DETERMINAZIONE DEL DIRIGENTE SERVIZIO VIA/VINCA 7 agosto 2025, n. 358

[ID VIP 13588] - Parco eolico costituito da 5 aerogeneratori di potenza unitaria pari a 7,2 MW, per una potenza complessiva di 36 MW, da realizzarsi nei Comuni di Grumo Appula (BA) e Cassano delle Murge (BA), con le opportune opere di connessione alla RTN ricadenti anche nel Comune di Toritto (BA), oltre ad un sistema di accumulo associato da 40 MW.

Istanza per il rilascio del Provvedimento di VIA statale ex art. 23 del D.lgs. n. 152/2006 e ss.mm.ii.

Relazione tecnica a supporto dell'istruttoria sul progetto
ID_VIP 13588

Figura 3 – Interferenza degli aerogeneratori con il buffer di 3 km della Rete dei Tratturi

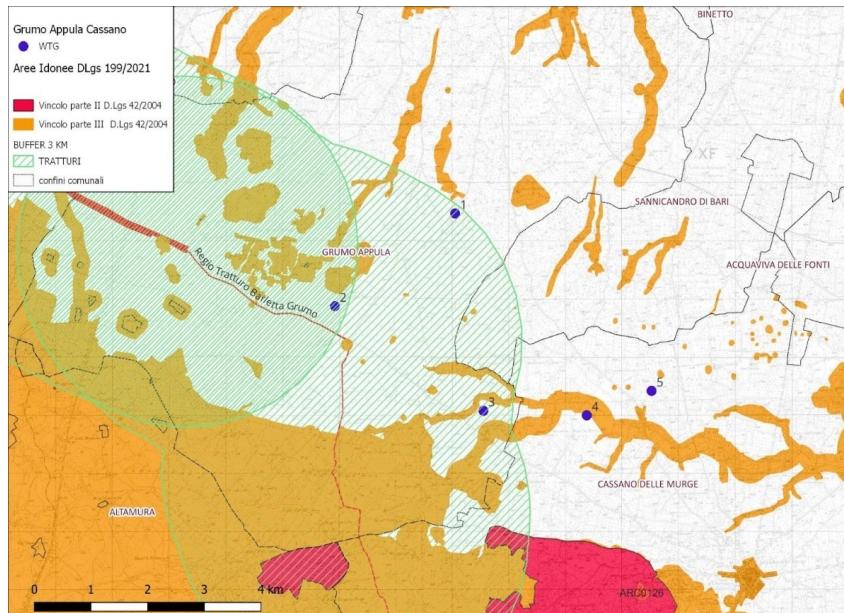
Gli aerogeneratori **WTG01, WTG02, WTG03** ricadono nella fascia di rispetto del **Regio Tratturo Barletta - Grumo** classificato in **Classe A**, riconoscimento che ne attesta l'elevato valore storico e paesaggistico, attribuendo un vincolo di particolare rilevanza ai fini della tutela e della pianificazione territoriale. Tali beni culturali rientrano nelle disposizioni di tutela previste dalla **Parte II del Codice dei Beni Culturali e del Paesaggio (D.lgs. 42/2004)**.

L'area di progetto, pertanto, non ricade tra quelle classificate come idonee ai sensi dell'art. 20 comma 8 lett. c-quater del D. lgs. 199/2021.

Figura 4 – Interferenza degli aerogeneratori con il buffer di 3 km del bene tutelato dalla parte II e art. 136 del D.lgs. 42/2004

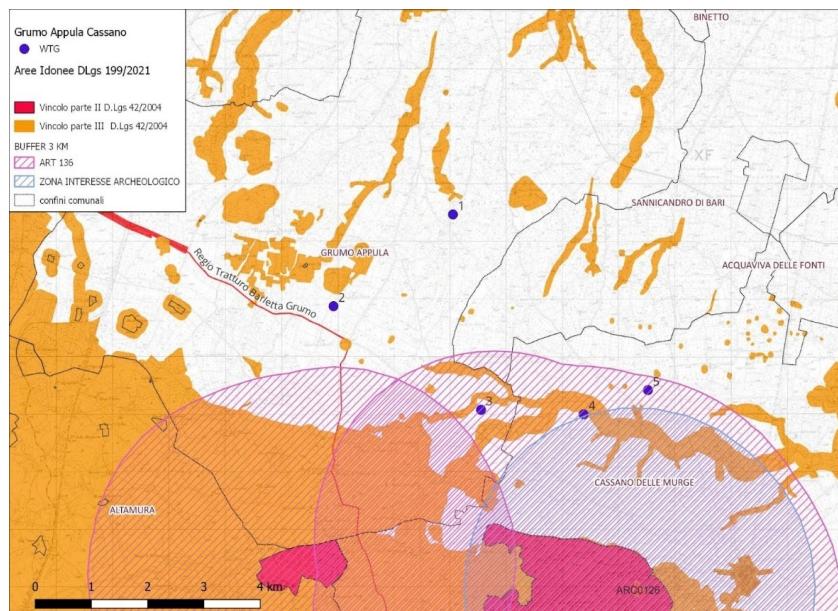
Gli aerogeneratori **WTG03, WTG04, WTG05** ricadono nella fascia di rispetto di beni sottoposti a tutela ai sensi dell'art. 136 del D. Lgs. 42/2004.

Figura 5 – Interferenza area di progetto con l'area IBA 135 Murge

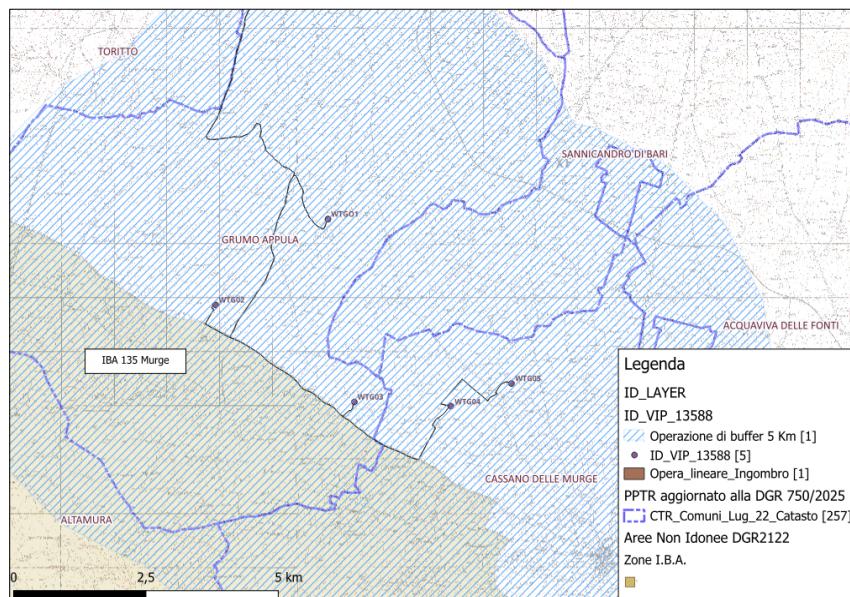
L'analisi cartografica evidenzia che tutti gli aerogeneratori ricadono all'interno del buffer di 5 km dall'area IBA n. 135 – Murge, determinando un'interferenza potenziale con il perimetro dell'area di interesse ornitologico.

- L'area individuata per l'impianto **non ricade tra quelle classificate come non idonee ai sensi del Regolamento Regionale n. 24/2010**. Tuttavia, si rende necessaria **un'integrazione documentale che fornisca evidenze oggettive circa l'assenza di produzioni agricole a qualità certificata** (es. DOP, IGP, Biologico) nei terreni interessati dal progetto. Inoltre, l'analisi cartografica rileva un'interferenza, entro un raggio di 5 km, tra gli **aerogeneratori di progetto e l'area IBA n. 135 – Murge**, riconosciuta come zona di interesse ornitologico.

Figura 6 – Interferenza dell'area di progetto con Fiumi, torrenti e corsi d'acqua

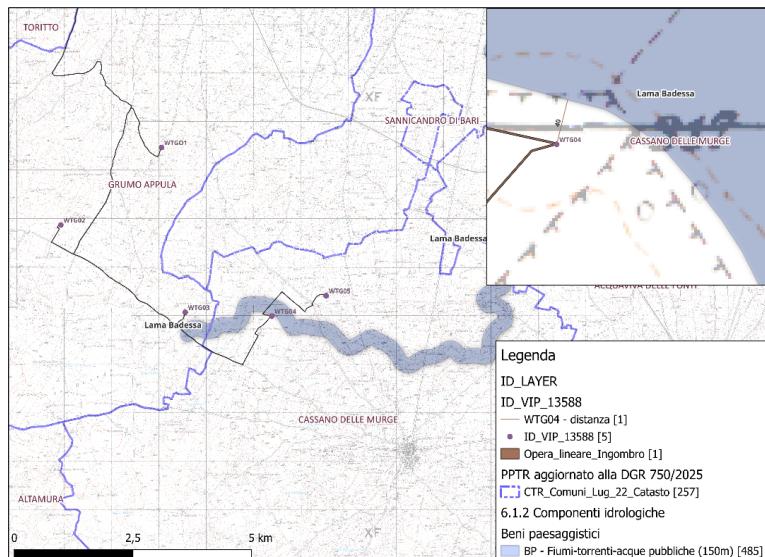
Dall'analisi cartografica emerge che l'aerogeneratore WTG04 si trova in prossimità dell'area tutelata **BA1042 Lama Badessa**, a una distanza circa di **40 m**.

Figura 10 – Distanze degli aerogeneratori dai ricettori sensibili

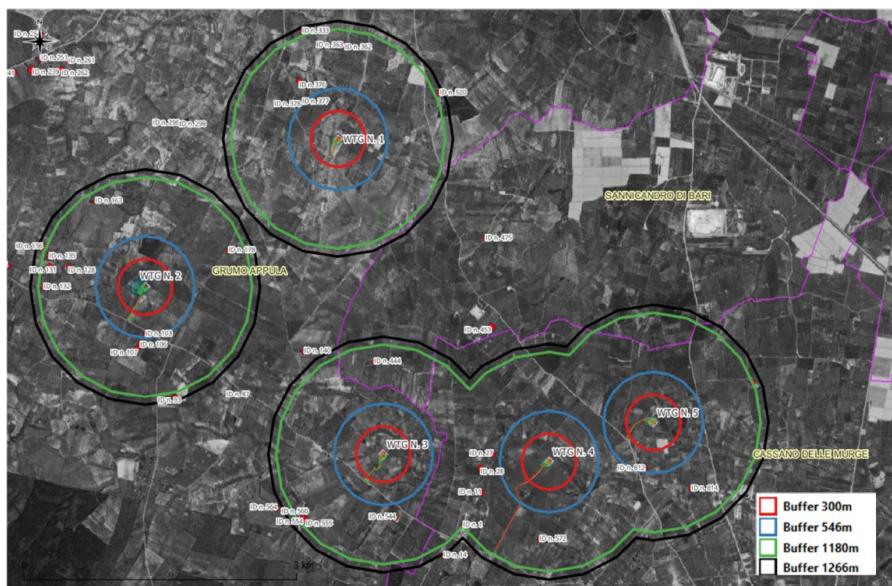
Dalla verifica emerge che nell'analisi di calcolo il proponente considera una velocità di rotazione del rotore pari a 12,1 giri/min., NON tiene conto dell'effetto di rallentamento del moto dovuto alle forze di attrito con l'aria. L'elaborato non riporta il tabulato con i risultati del calcolo non richiesti secondo il metodo semplificato utilizzato.

Dalla verifica istruttoria condotta sul sito della Regione Puglia (<https://webapps.sit.puglia.it/freewebapps/ImpiantiFERDGR2122/index.html>) è stato accertato che la distanza delle WTG è superiore a quella richiesta dalla rottura della pala intera. Si richiede, pertanto, un elaborato grafico che indichi chiaramente le distanze dai ricettori sensibili ricadenti nel buffer dei frammenti.
